LICITACIÓN PÚBLICA NACIONAL N° 01/2026 PROGRAMA SANTA FE + CONECTADA

Obra: "Construcción Edificio de la E.E.T.P. N° 500" en la ciudad de Suardi, Dpto. San Cristóbal, Provincia de Santa Fe.

CIRCULAR ACLARATORIA N° 1 – CON CONSULTA

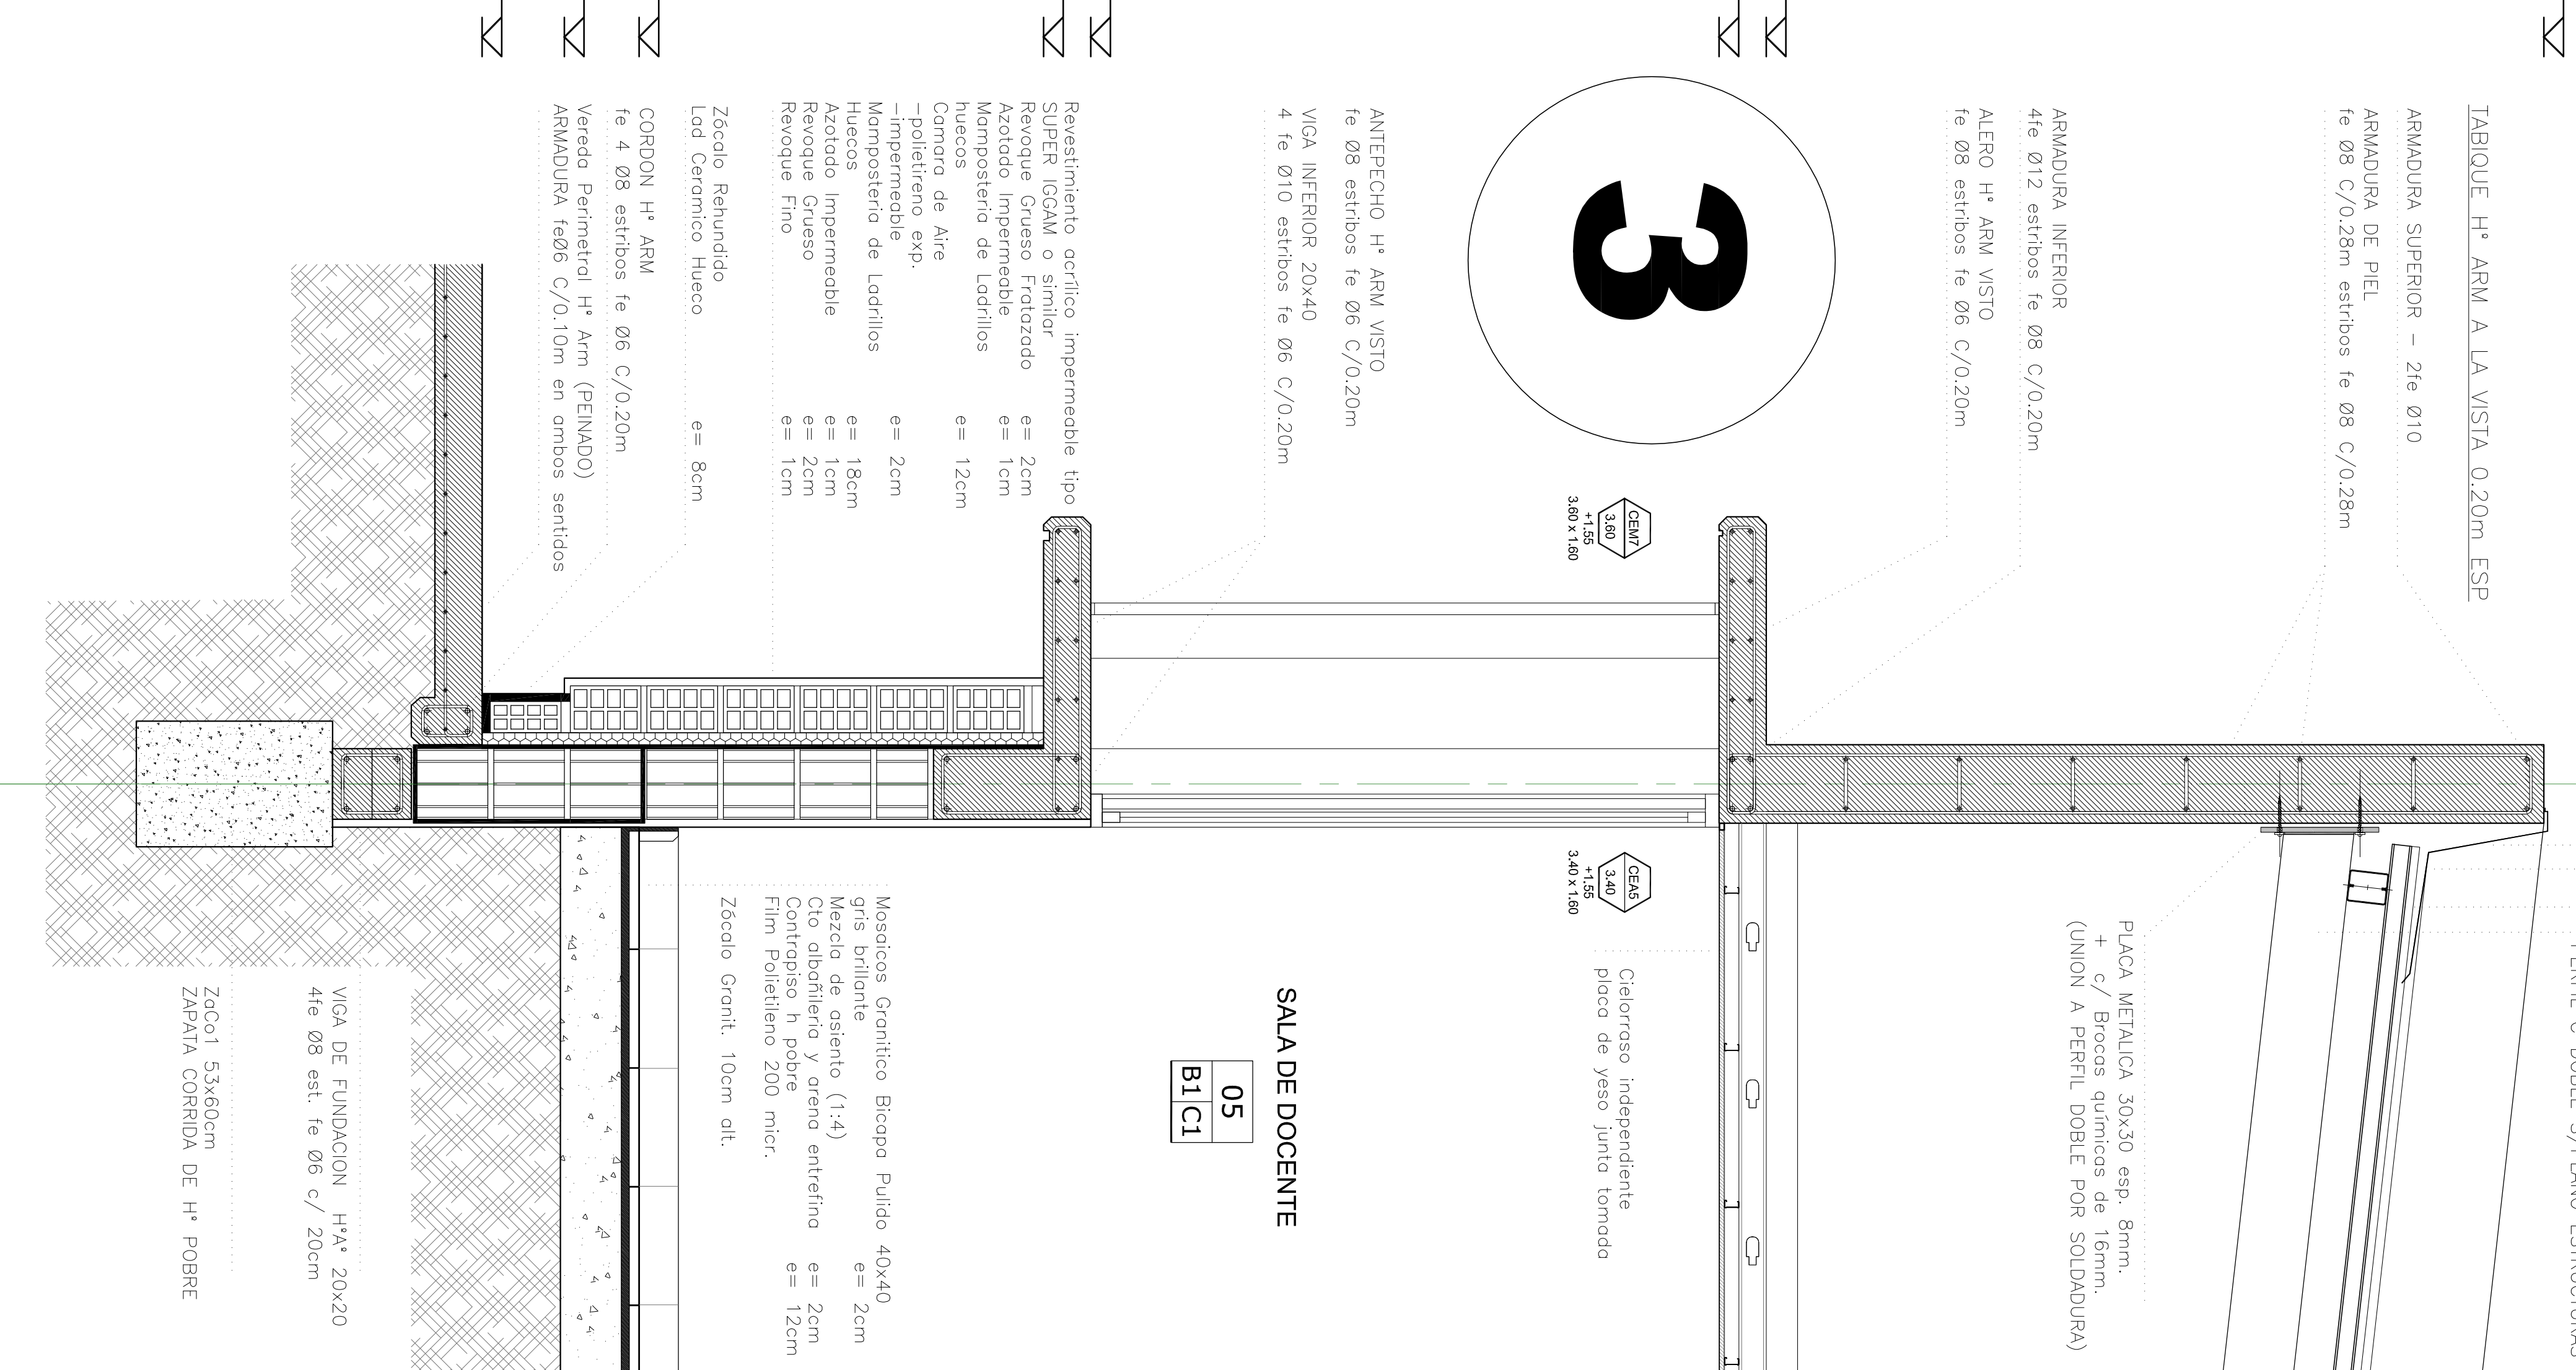
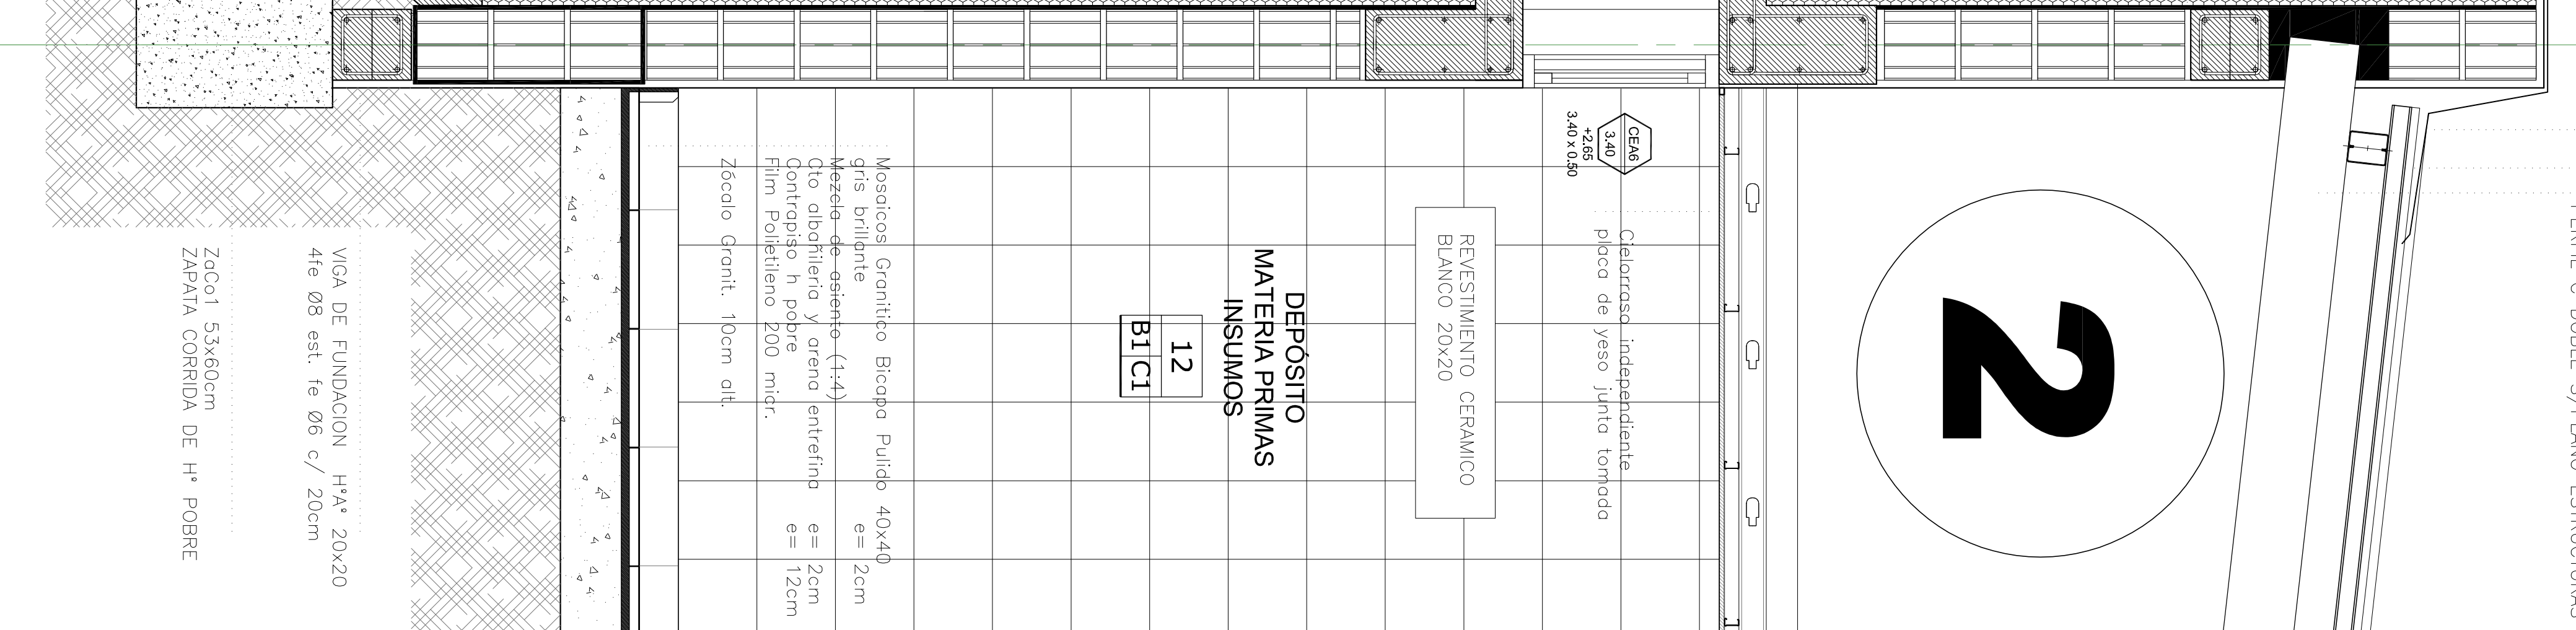
CONSULTA N° 13:

Se solicita remitir la resolución de la vinculación entre la pérgola de vigas de hormigón premoldeado y el alero sobre el cual apoya, dado que se detecta una incongruencia entre la planta de techos y la planta de estructura de hormigón.

RESPUESTA:

Se adjunta Imagen indicativa.

Encadenado en pendiente
de H° Arm 18 x18cm
4 feØ10 y est. feØ6 c/15cm
para apoyo de vigas premold
de pérgola

DC-05

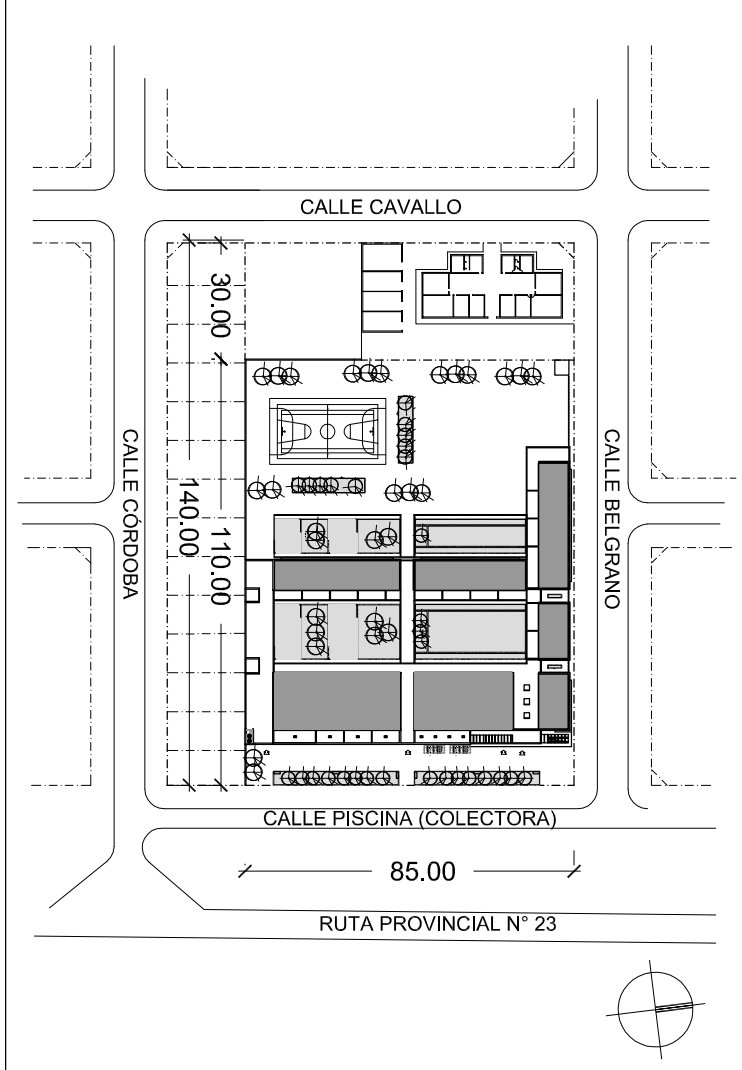
CONSULTA N°11:

Se solicita se identifiquen en la planimetría los sectores que presentan tabiques de hormigón visto a partir de la cota +3,27 m y aquellos que mantienen la tipología originalmente indicada.

Asimismo, se solicita informar si existen sectores que modifiquen su conformación constructiva, aun cuando dicha modificación no corresponda a tabiques de hormigón.

RESPUESTA:

Se adjuntan Planos Indicativos (E.E.T.n° 500 - Suardi - APT-Referencia Muro y E.E.T. n° 500 - Suardi - DC-05 Ref Muro) más axonometría indicativa.
